KRAJSKÉ ŘEDITELSTVÍ POLICIE KRAJE VYSOČINA

Č. j. KRPJ-23121-17/ČJ-2022-161606

Rekonstrukce traťového úseku Přibyslav - Pohled, žadatel: Chládek a Tintěra, Pardubice a.s., přechodné dopravní značení – stanovisko - **doplnění**

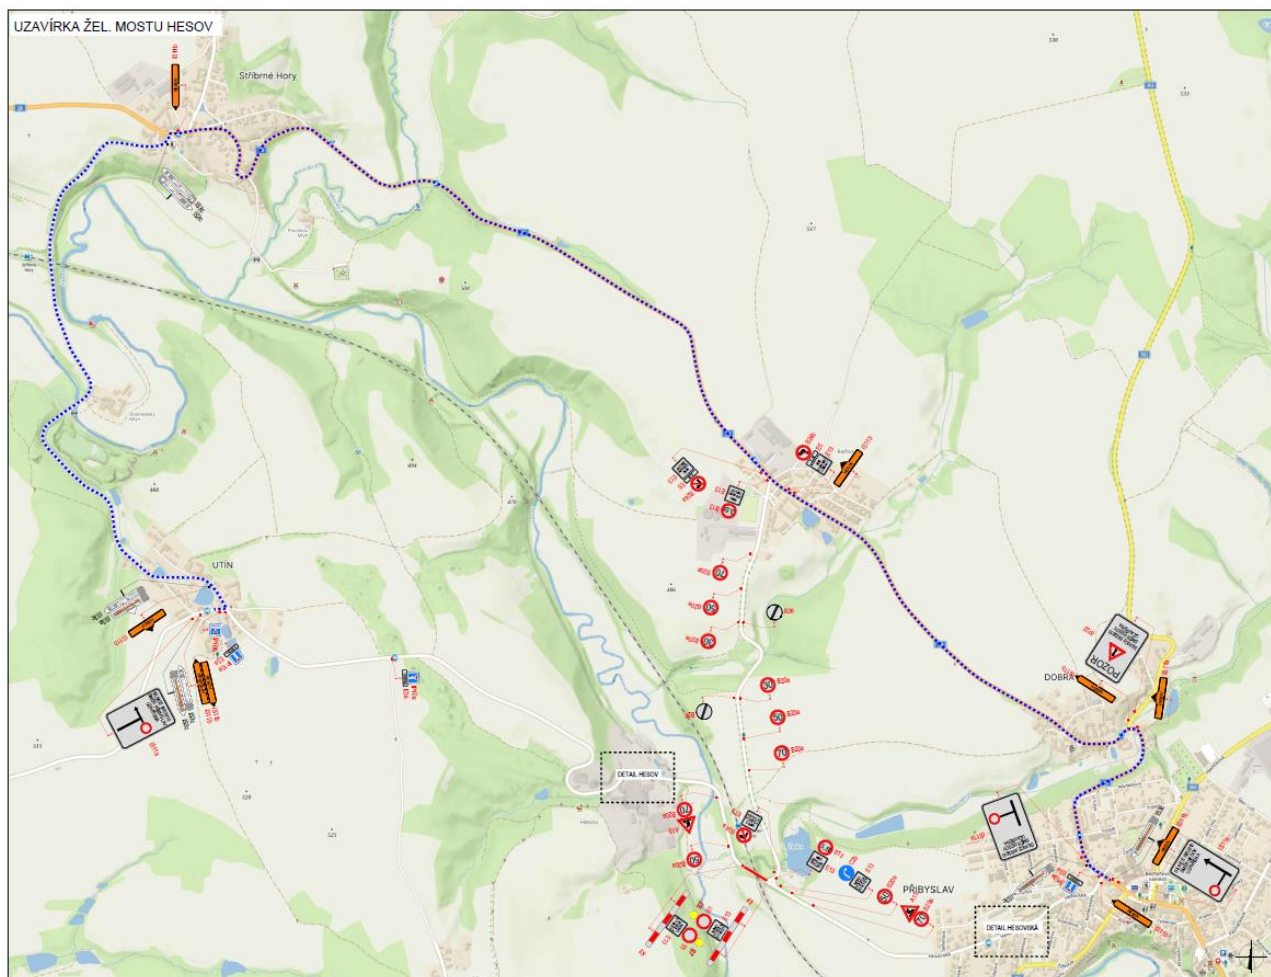
Jedná se o stanovisko doplňující dříve vydané stanovisko s č.j. KRPJ-23121-14/ČJ-2022-161606. Doplnění spočívá v umístění svislého dopravního značení č. IP 22 v prostoru parkoviště u areálu firmy Savencia Fromage & Dairy Czech Republic, upozorňujícího na místo otáčení vozidel VL0D.
